À Comissão de Licitação do Concurso do Museu Nacional da Bíblia

Inicialmente gostaria de enaltecer essa Secretaria por ter adotado a mais séria, democrática, transparente e apropriada forma de seleção do melhor projeto para o Museu Nacional da Bíblia. Pelo processo de licitação, no caso da proposta de arquitetura, o Concurso Público de Projetos já provou ser o mais apropriado formato, basta lembrar que essa cidade, Patrimônio Cultural da Humanidade, é fruto de um Concurso.

Figura 01: Implantação, orla_p006

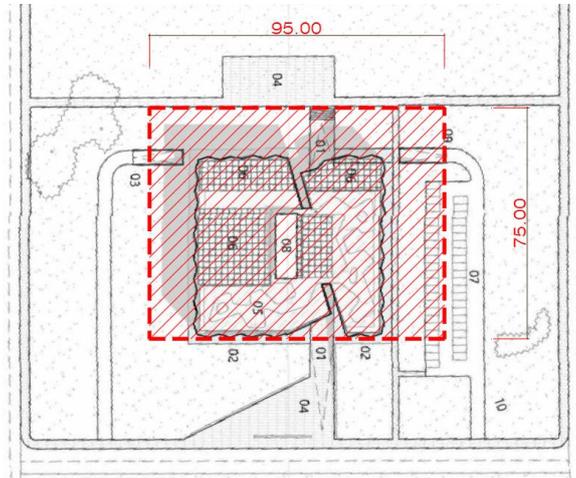
O projeto ORLA_P006, prancha 01/05 em “implantação”, revela que os acessos, o estacionamento em superfície, as praças e demais áreas pavimentadas no entorno do edifício deste projeto exorbitam os estritos limites do lote e avançam sobre a área pública do canteiro central do Eixo Monumental.

Figura 02: Implantação, orla_p006

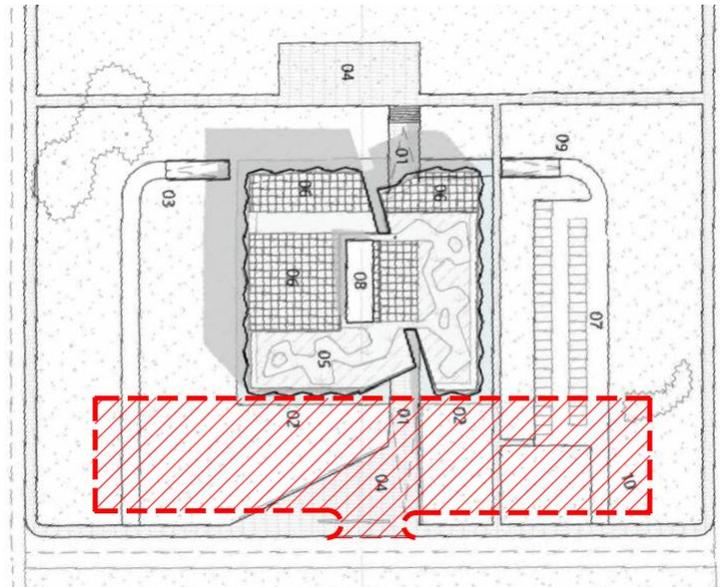
O projeto ORLA_P006, prancha 01/05 em “implantação”, revela que não considerou o desenho urbano do entorno no que diz respeito ao estacionamento público que atende o lote. As áreas pavimentadas de acessos com suas Praças da Bíblia transbordam sobre o entorno imediato do lote e seu estacionamento. Cabe ressaltar que a implantação do edifício, muitas vezes, subsidia o caráter da edificação. Para a boa arquitetura, a implantação é primordial.

Figura 04: Corte AA, evidenciando pé direito salas expositivas existentes no pavimento, 2.60m, orla_p006

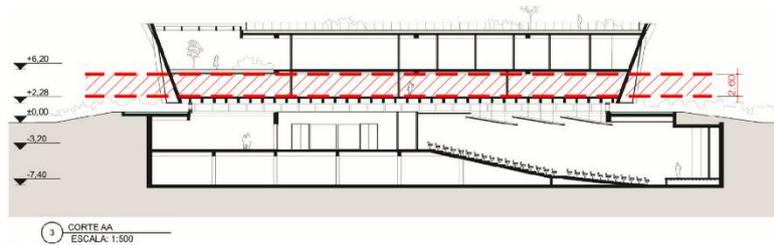
O projeto ORLA P006, no primeiro andar, apresenta apenas um pé-direito tímido de aproximadamente 2.60m sem outras alternativas mais apropriadas para uma sala de museu.

Figura 05: Estrutura subsolo, nível de acesso e 1º andar, orla_p006

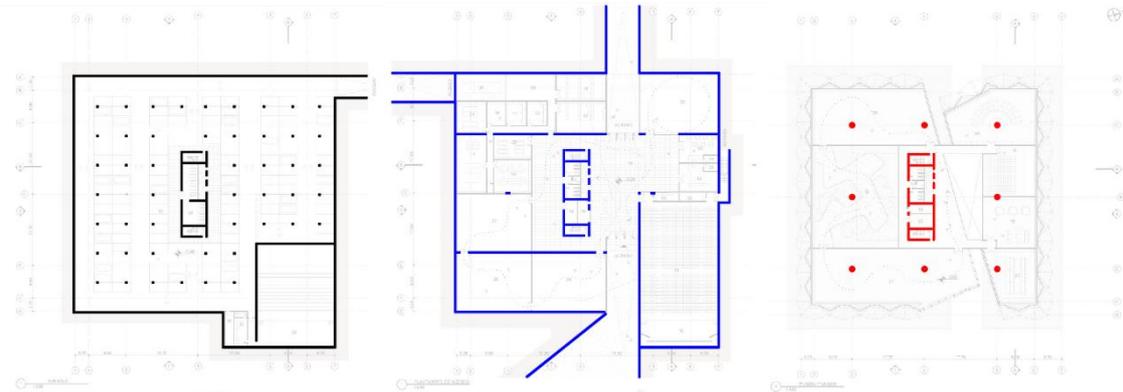
O projeto ORLA_P006 não mostra com clareza como se dá o faseamento construtivo. Da mesma forma, ficam dúvidas sobre a sustentação dos grandes pilares com vãos significativos sobre uma esbelta laje nervurada. Por outro lado, há uma transição estrutural para a estrutura do nível de acesso. Novamente parece haver uma outra transição para os pilares evidentes e modulados no subsolo. Muitas vezes os eixos estruturais não são coincidentes.

Figura 08: Planta Baixa nível de acesso, evidenciando únicos meios de circulação entre pavimentos, orla_p006

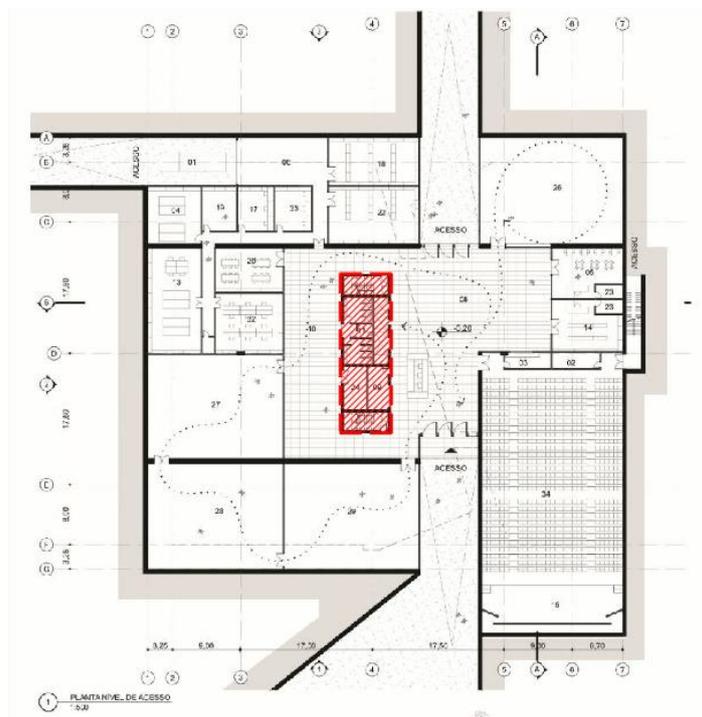
O projeto ORLA P006, conforme foi apresentado nas plantas dos pavimentos, não oferece nenhuma circulação mais fluida entre pavimentos. O acesso se dará exclusivamente por elevadores e quando necessário por escadas de emergência. A interrupção da visita assim como o tumulto dos grandes grupos de visitantes limitados pela dinâmica dos elevadores, comprometerá o ambiente do museu, e não terá na circulação mais um ordenador dos espaços expositivos.

Figura 09: Planta Baixa do subsolo, orla_p006

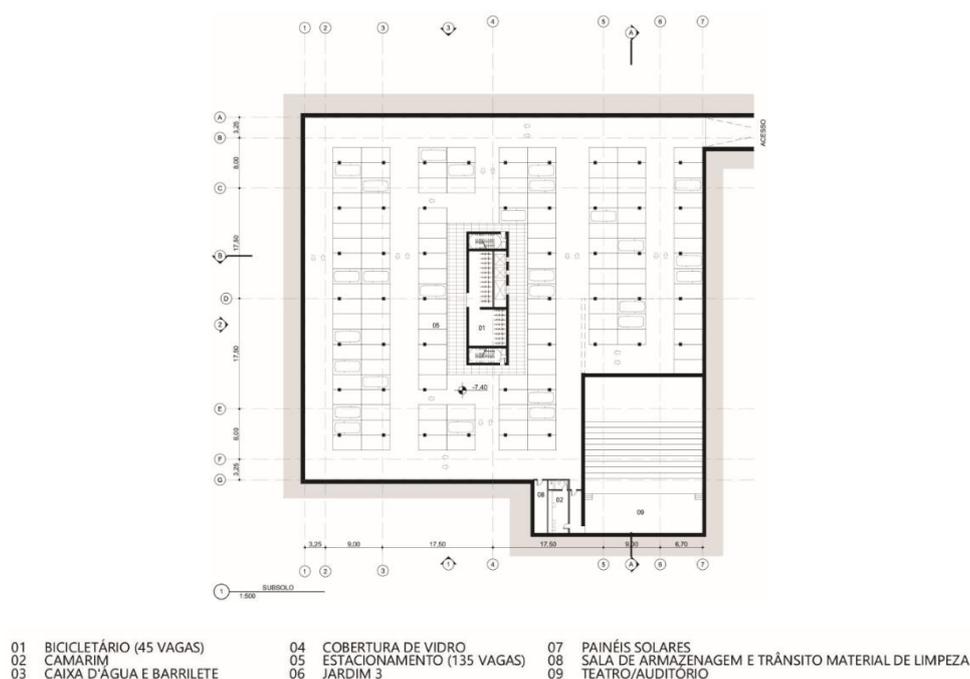
O projeto ORLA_P006, prancha 04/05 conforme apresentado na planta baixa de subsolo, é flagrante a insubordinação ao programa de necessidades expressamente consignado em Edital. Os ambientes desse pavimento, conforme assinalados acima, não foram abrangidos em nenhuma circunstância da proposta apresentada.

Figura 10: Teatro e palco evidenciado, orla_p006

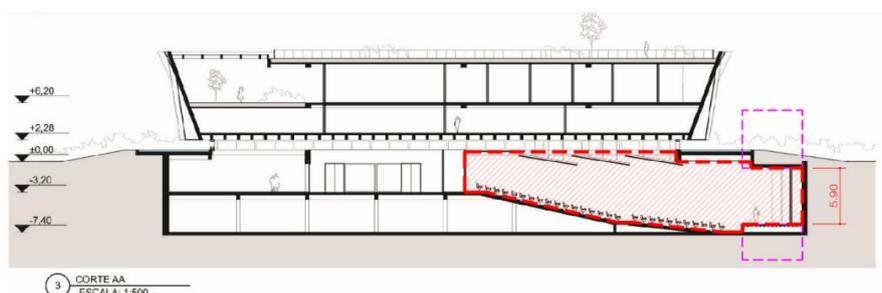
O projeto ORLA_P006, prancha 02/05 na Planta Baixa do nível de acesso assim como no corte AA graficado abaixo, não apresenta qualquer **estrutura completa de palco** que possa se esperar de um teatro por menor que seja.

Figura 11: Corte AA, trecho circulação evidenciado, orla_p006

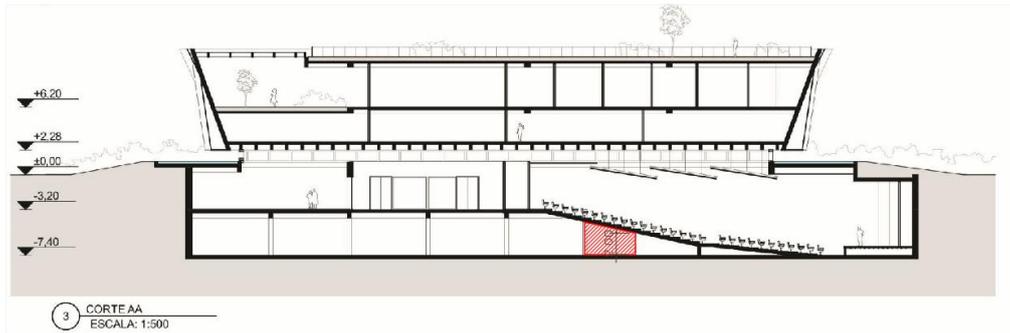
Considerando o Código de Edificações do Distrito Federal, na compilação de artigos relacionados à acessibilidade, no anexo III tabela III, o pé direito mínimo para estacionamentos particulares e públicos é de 2,25m.

O projeto ORLA_P006, prancha 02/05, no confrontamento entre o desenho do corte AA e o desenho da planta do subsolo, constante da prancha 04/05, é de notar-se que a faixa de circulação de veículos no trecho sob o Teatro/Auditório resta prejudicada em sua altura livre de passagem, com altura de apenas 2,00m em seu menor trecho, comprometendo assim a circulação de veículos que foi estabelecida para esse pavimento.
